2016년도 문화재위원회

제5차 건축문화재분과위원회 회의록

산청 단속사지 동, 서 삼층석탑

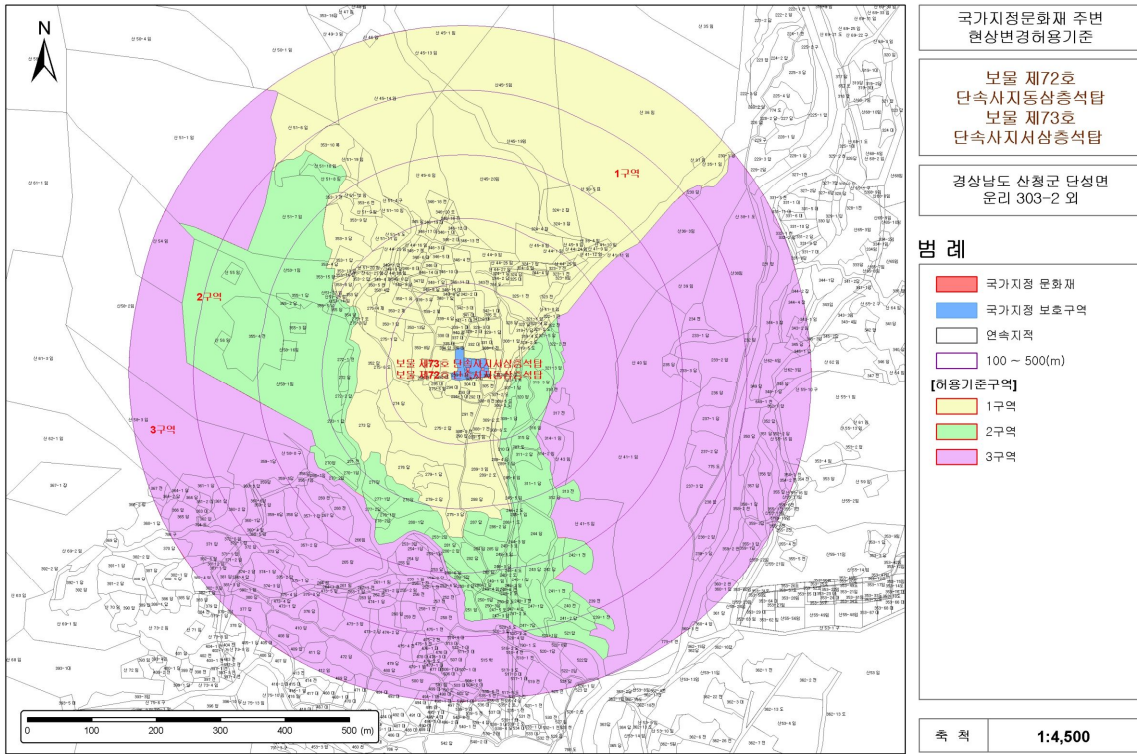
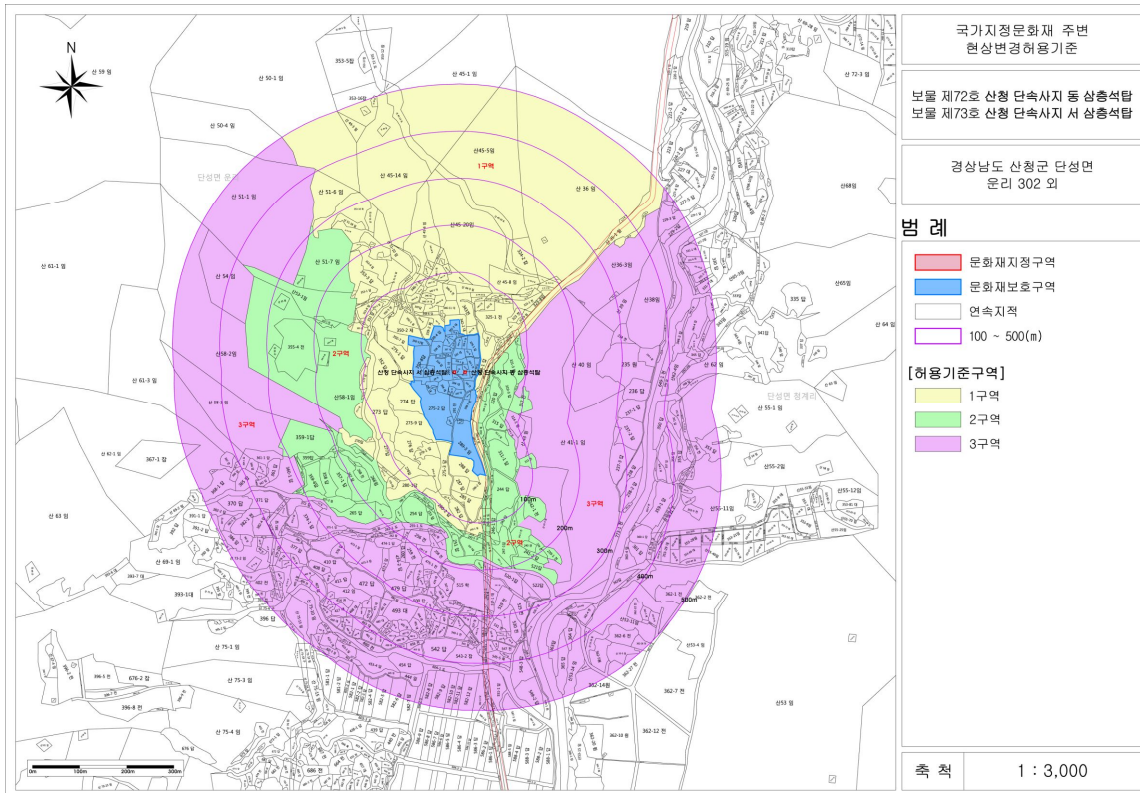
- 주변 토지와 의 형평성 등을 고려한 용역결과로 신청(안)대로 조정하는 것이 타당하다고 판단되며, 문구 일부는 조정할 필요가 있음

- 보류
 - 관계기관 간 협의를 통한 재심의
- 의결정족사항
 - 출석 7명 / 보류 7명

강화 정수사 법당

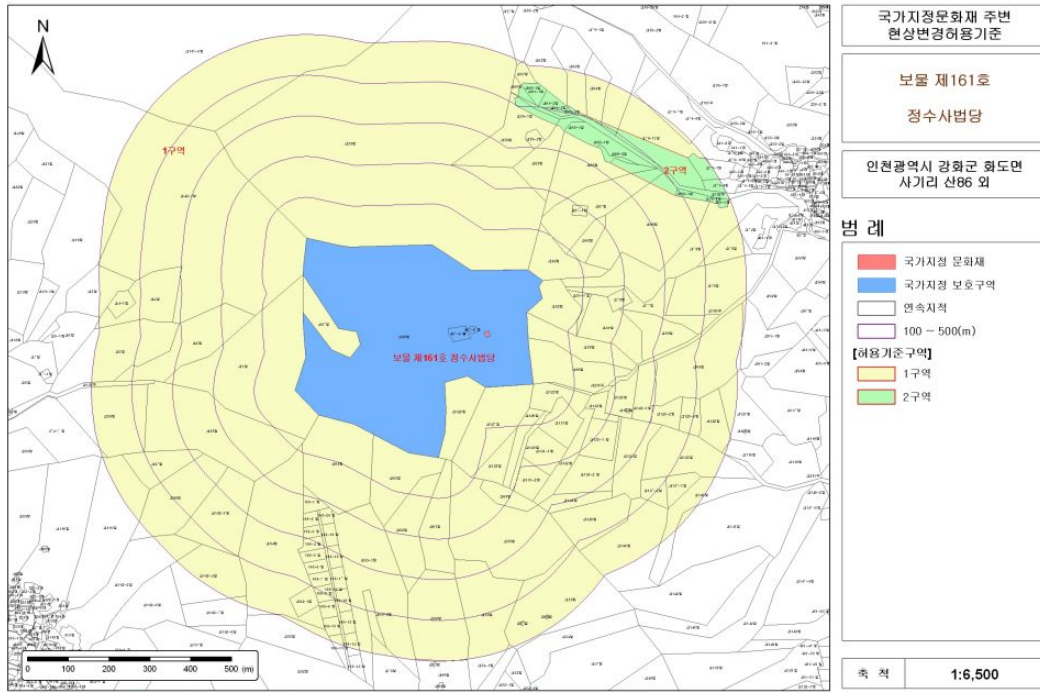
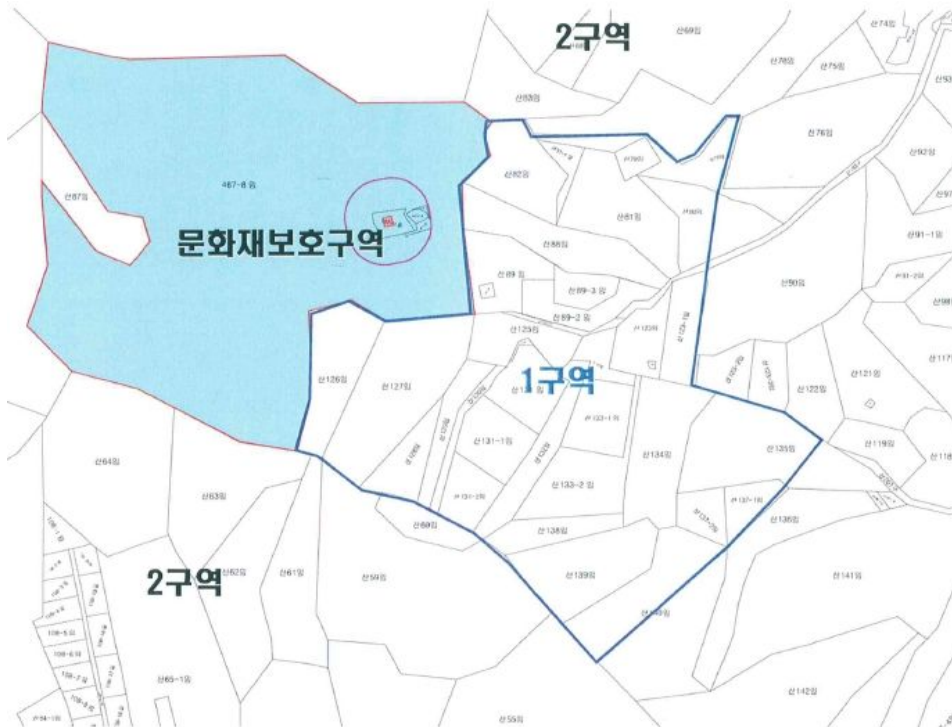
- 금회 신청안은 진입부에 대한 주변 지형 및 경관 등을 반영하여 재조정된 것으로 판단됨.

- 원안가결
- 의결정족사항
 - 출석 7명 / 원안가결 7명
